# S.S. n° 51 "di Alemagna" Provincia di Belluno

Attraversamento dell'abitato di San Vito di Cadore

## STUDIO DI IMPATTO AMBIENTALE E PAESAGGISTICO STUDIO DI IMPATTO AMBIENTALE Relazione - Integrazioni in ambito VIA

**DOCUMENTO DI SINTESI DELLE INTEGRAZIONI APPORTATE A SEGUITO DELLA RICHIESTA del MATTM Prot. n. 49 del 29/05/2019**

Figura 3: Ubicazione delle aree di cantiere.

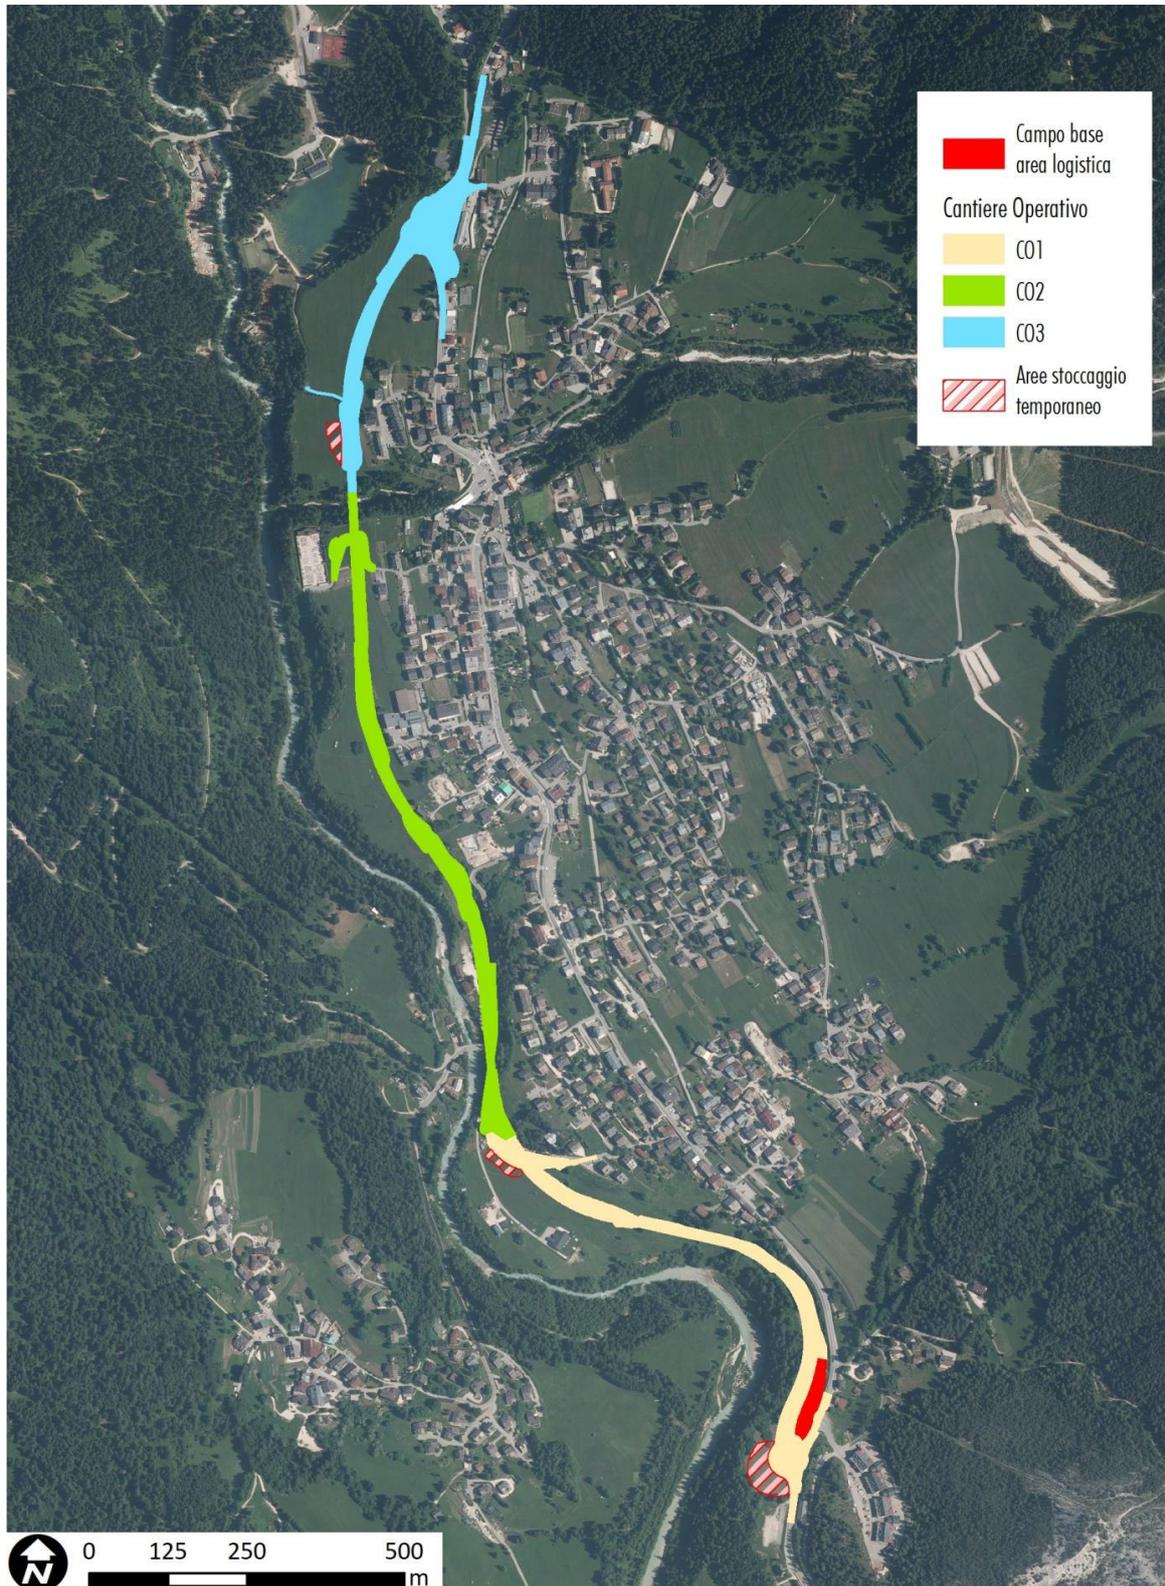
approfondire con maggiore dettaglio lo studio acustico delle aree di cantiere (.....)

Le aree di cantiere individuate possono essere sostanzialmente suddivise in:

**Cantiere Base:** localizzato in prossimità della rotatoria di svincolo lato Belluno, accoglierà i baraccamenti per l'alloggiamento delle maestranze, le mense, gli uffici e tutti i servizi logistici necessari;

**Cantieri Operativi:** sono localizzati lungo il tracciato, ed in particolare nelle vicinanze delle opere d'arte principali, ed ospitano gli impianti ed i depositi di materiale necessario, assicurando lo svolgimento delle attività di costruzione delle varie opere che compongono il progetto. Viste le difficoltà operative e la necessità di limitare l'uso del territorio, si adotteranno di fatto dei cantieri operativi "lineari", cioè sfruttando la fascia di pertinenza stradale e quindi soggetti ad esproprio, con minimi allargamenti (che necessiteranno di occupazioni temporanee):

- Cantiere Operativo 1 [C01]: da progr. 1+550 alla rotatoria di svincolo lato Belluno;
- Cantiere Operativo 2 [C02]: da progr. 0+450 a progr. 1+550 con allargamenti in particolare in corrispondenza del viadotto Senes e del Ponte Ru Secco;
- Cantiere Operativo 3 [C03]: dalla rotatoria di svincolo lato Cortina alla progr. 0+450.

#### STRALCIO CARTOGRAFIA IFFI

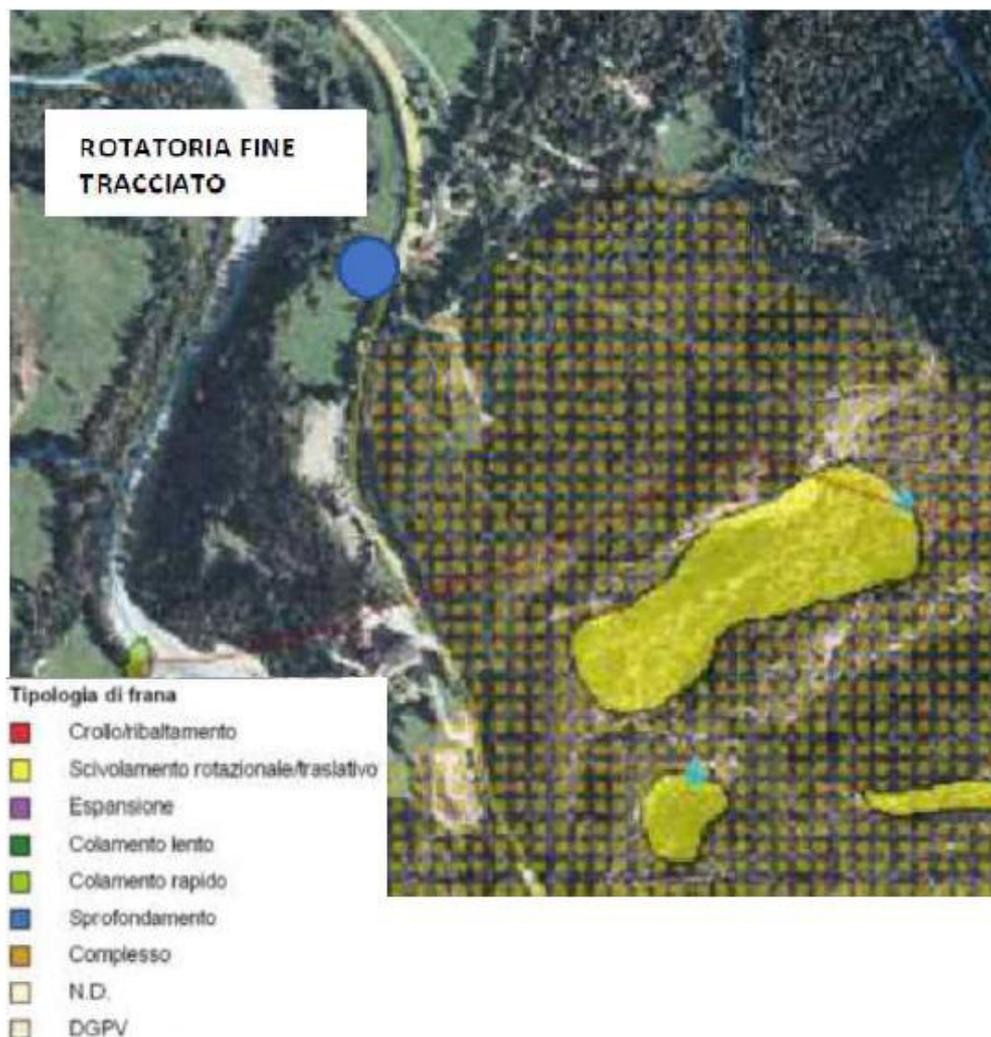
approfondire ed esplicitare le eventuali interferenze con l'area perimetrata a pericolosità geologica media nella zona La Scura (.....)

*Come illustrato nella Relazione Geologica T00GE00GEORE01C (pag. 14-15 e 31-34) in risposta anche ad una osservazione del distretto delle Alpi orientali, la perimetrazione del PAI è stata integrata anche con la cartografia IFFI (Inventario fenomeni Franosi Italia – ISPRA) che per comodità si riporta nel seguito con l'indicazione della rotatoria di progetto. Secondo tale inventario la frana (classificata come DGPV) ha una diversa estensione e non interessa il tracciato di progetto.*

*Confermando ovviamente la coerenza delle perimetrazioni del PAI si specifica che il riferimento alla cartografia IFFI non costituisce un superamento del vincolo, ma rappresenta un ulteriore elemento di valutazione (suffragato dai rilievi eseguiti nel sito) per la definizione delle effettive condizioni geomorfologiche di questa area, correttamente rappresentate, a parere dei progettisti, nella cartografia IFFI.*

Figura 04: Sezione trasversale della diffusione acustica dei livelli di immissione allo stato di progetto nel periodo di riferimento diurno con barriera di 4,5 m.

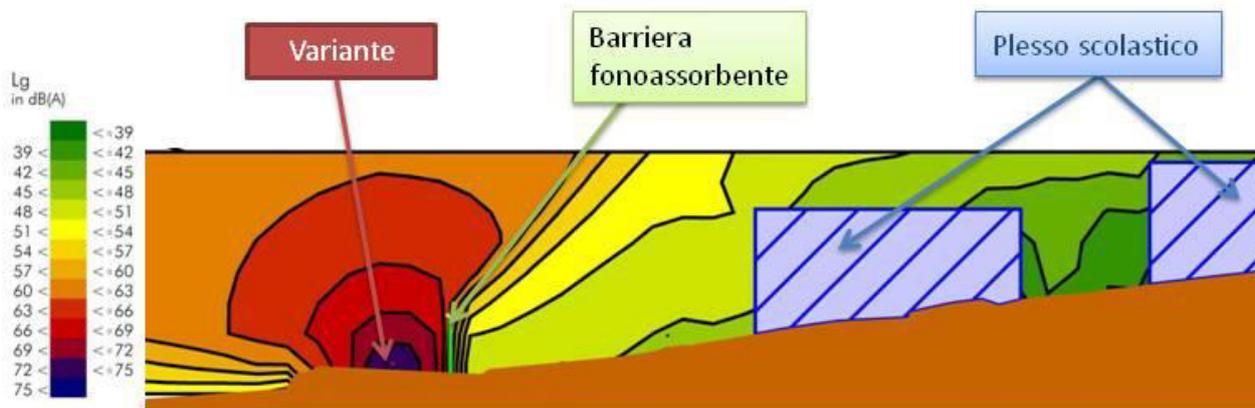
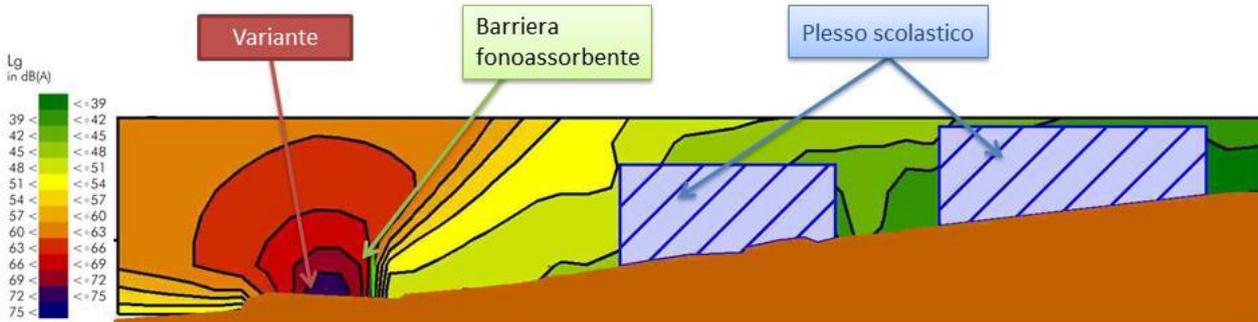
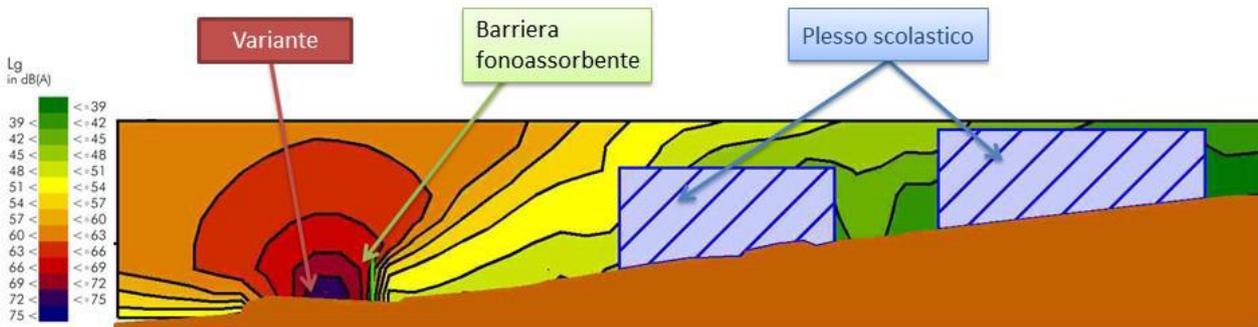
calcolare le opere di mitigazione acustica con stime effettive del rumore al fine di ridurre il più possibile l'altezza delle barriere antirumore (.....)

La definizione delle caratteristiche geometriche delle barriere è stata effettuata con l'utilizzo del modello previsionale di impatto acustico in precedenza citato ed operando per tentativi successivi si è individuata l'altezza minima della barriera tale da garantire il rispetto del limite previsto al recettore R05 che, come noto, è rappresentato da un plesso scolastico.

Riportiamo nel seguito si riportano i risultati della simulazione acustica effettuata con riferimento ad una sezione trasversale riferita a barriere di diversa altezza da cui è evidente che per garantire, con un margine sufficiente, il rispetto dei limiti in corrispondenza del plesso scolastico è necessario installare una barriera di 4,5 m.
